NOS REF. TER-ART-2018-77075-CAS-122607-T9B5G2

OBJET Avis sur le projet arrêté  
PLU de Chalfert

- **LIAISON AERIENNE 225kV N°1 ORSONVILLE-VILLEVAUDE**

# CHALIFERT (77)

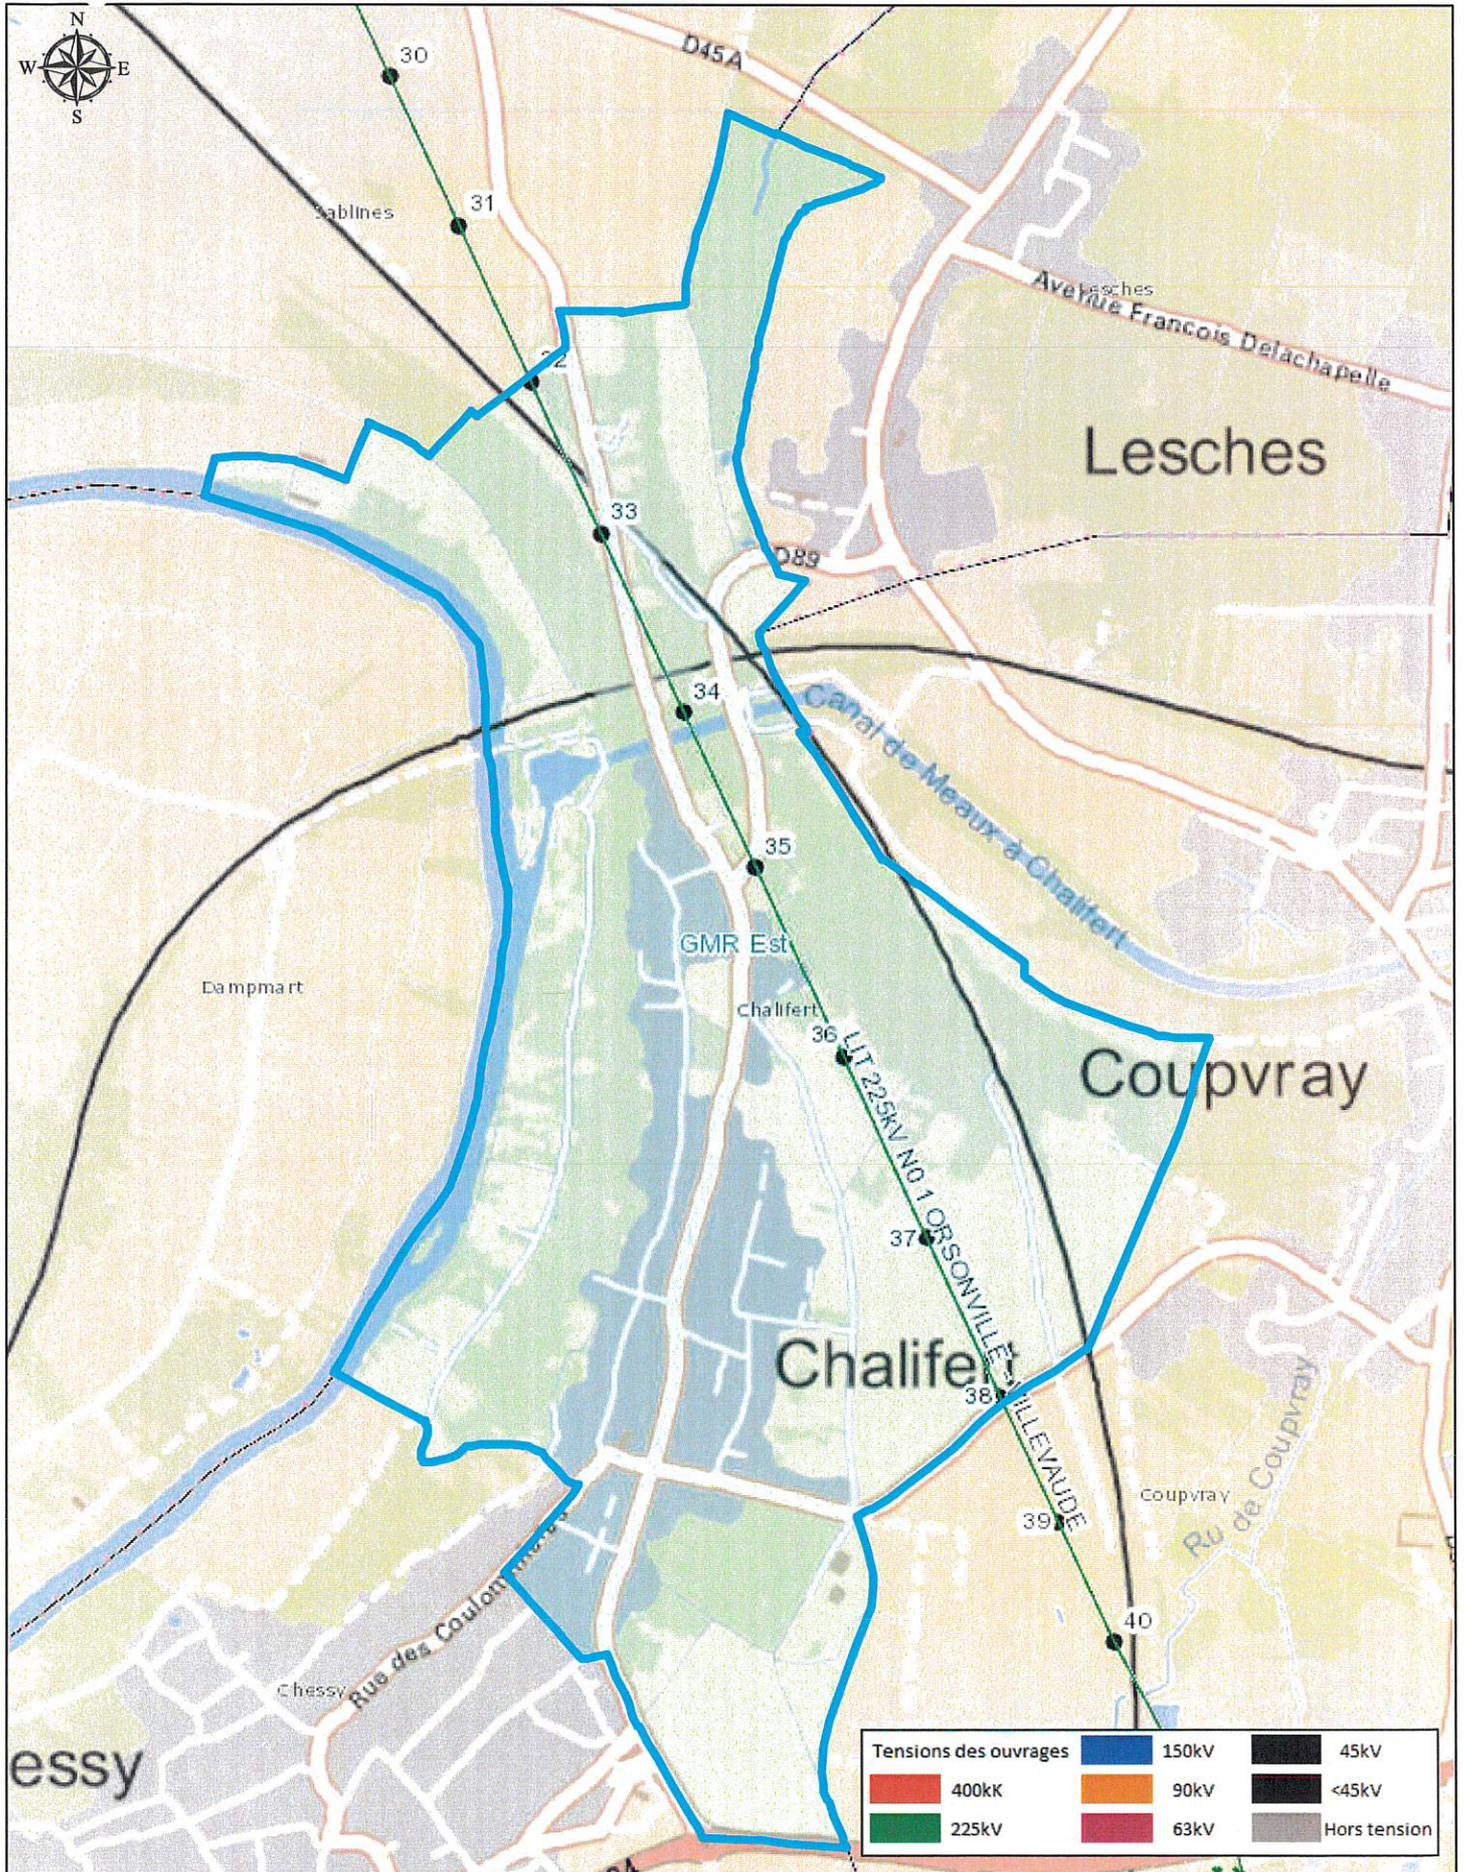
Après étude du plan de servitude, nous constatons que l'ouvrage électrique cité ci-dessus est bien représenté.

Vous trouverez en annexe à ce courrier une carte permettant de le situer.
